## **VYJÁDŘENÍ č.2 K ZÁMĚRU MODERNIZACE TRAŤOVÉHO ÚSEKU NYMBURK – LYSÁ NAD LABEM (OV1279)**

Vyjádření se týká předpokládané stavby železničního podjezdu v ulici Stržiště – Ke Karlovu v Lysé nad Labem.

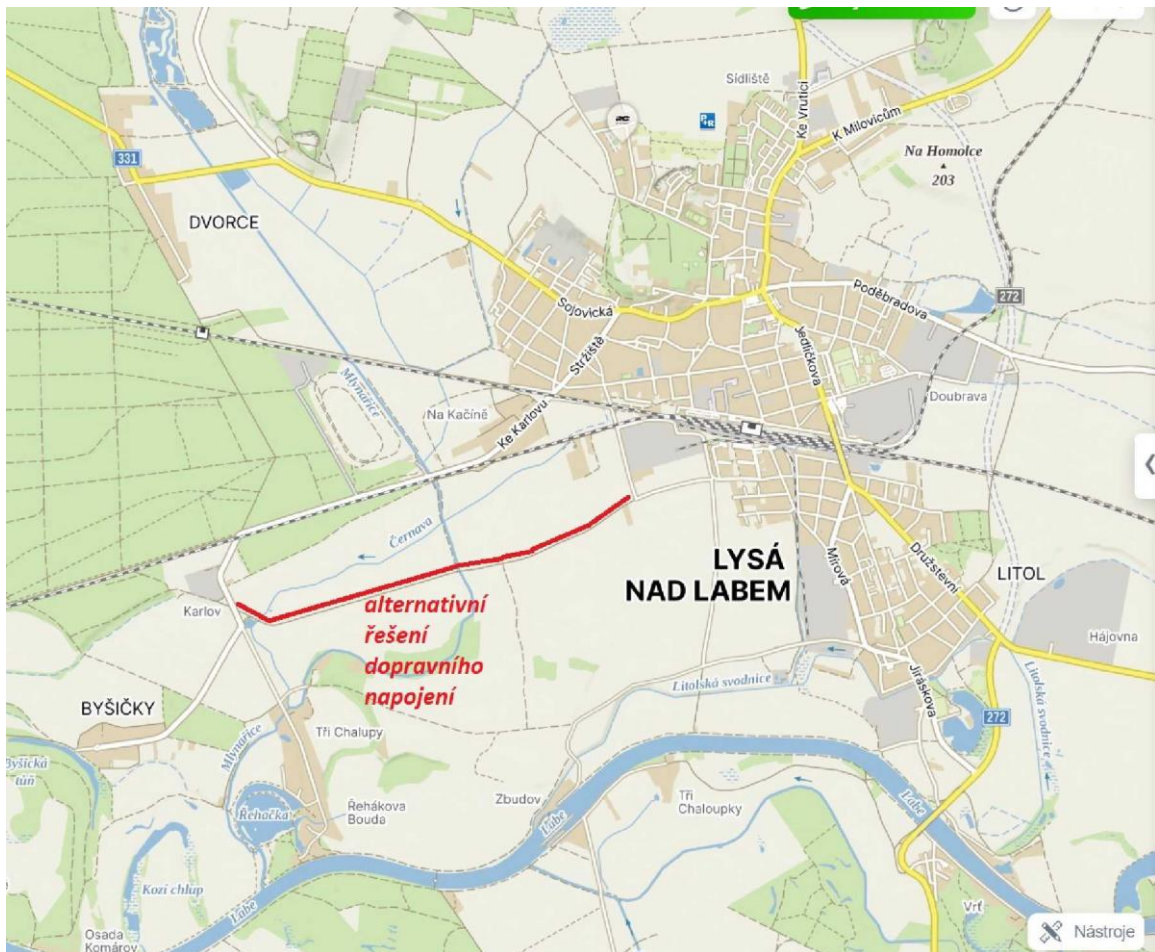
**Z výše uvedených důvodů nesouhlasím s plánovanou stavbou podjezdu a žádám, aby bylo upřednostněno existující alternativní dopravní řešení, viz. obr.**

Žádám, aby bylo prokázáno, že alternativní spojení komunikací vedoucí z ulice Na zemské stezce ke křižovatce u Karlova je z nějakého zásadního důvodu nevyhovující a vyžaduje nebo ospravedlňuje výstavbu nákladného, technicky náročného, náš dům ohrožujícího a pro obytnou zónu zatěžujícího podjezdu.
